## RESOLUCIÓN No. 00198

**“POR MEDIO DE LA CUAL SE ACTUALIZA EL PLAN DE MANEJO, RECUPERACIÓN O RESTAURACIÓN AMBIENTAL ESTABLECIDO A TRAVÉS DE LA RESOLUCIÓN No. 7772 DEL 22 DE DICIEMBRE DE 2010 Y SE TOMAN OTRAS DETERMINACIONES”**

### EL SECRETARIO DISTRITAL DE AMBIENTE

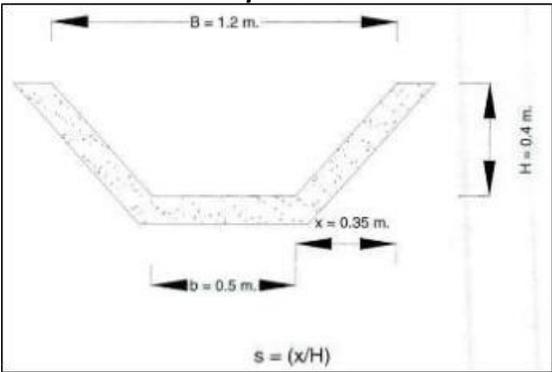
<p>en caso de presentarse cambios se replantearán las medidas.</p> <p><b>7. <u>Control topográfico</u></b> Se realizarán actualizaciones topográficas de frente cada seis meses.</p> <p><b>Registros y/o indicadores de seguimiento y monitoreo</b> Actualización topográfica Registro topográfico Evaluación y monitoreo de control geotécnico Movimiento de materiales ejecutados/materiales programados Levantamientos y control topográfico ejecutado/levantamiento topográficos programados Puntos de control geotécnico instalados /puntos de control geotécnicos programados.</p> <p>El costo de la ficha de manejo es de \$ 4.384.844.600</p>	<p>la notificación del acto administrativo que acoja el presente concepto técnico, el volumen de material que se ha removido a la fecha, es decir, a febrero de 2016.</p> <p>Respecto a los pernos de anclaje, es de resaltar que en el PMRRA establecido mediante Resolución 7772 de 2010 quedó dentro de las obras de estabilización geotécnica la instalación de 14 pernos en el costado sureste; sin embargo, en el seguimiento adelantado por esta Secretaría no se evidenció la instalación de dichos pernos, razón por la cual vuelven y se plantean en esta ficha, lo cual se considera adecuado y pertinente, dado que con dichas obras se garantiza la estabilidad del macizo rocoso en este sector, según los análisis de estabilidad que se generaron en su momento y que hicieron parte del PMRRA establecido.</p> <p>No obstante lo anterior, en la ficha no se establece el número de pernos de anclaje a instalar; por esta razón, los titulares del PMRRA</p>

<p>deberán instalar 14 pernos de anclaje en el costado sureste conforme a los diseños aprobados en el PMRRA que se estableció con la Resolución 7772 de 2010.</p> <p>En términos generales, la actualización de la ficha 1 del PMRRA contempla la modificación de la secuencia de las etapas de adecuación morfológica para llegar al diseño final aprobado en el PMRRA establecido mediante la Resolución No. 7772 del 22 de diciembre de 2010.</p> <p>Dicha actualización responde a lo requerido en el Artículo Segundo de la Resolución 1000 de 2015 para esta ficha en particular.</p> <p>En relación al cronograma de ejecución para esta ficha de manejo, es de resaltar, que en la visita de evaluación a la actualización del PMRRA, se evidenciaron especies arbóreas ubicadas en las áreas donde se plantea iniciar con la etapa 1. (Ver fotografías 1 y 2). Dichas especies</p>	
--	--	---	--

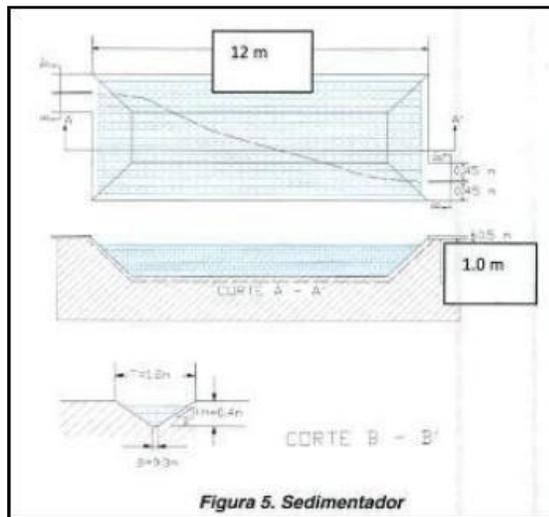
Son las últimas estructuras que se disponen en el sistema de conducción y manejo de aguas. Su función principal es la de retener las aguas durante un periodo suficiente que permita clarificarlas al decantarse los sólidos que arrastran en suspensión y posibilitar el almacenamiento de estos hasta que se realice la limpieza de dichas estructuras. Se construirán 5 sedimentadores (Figura 5). Las
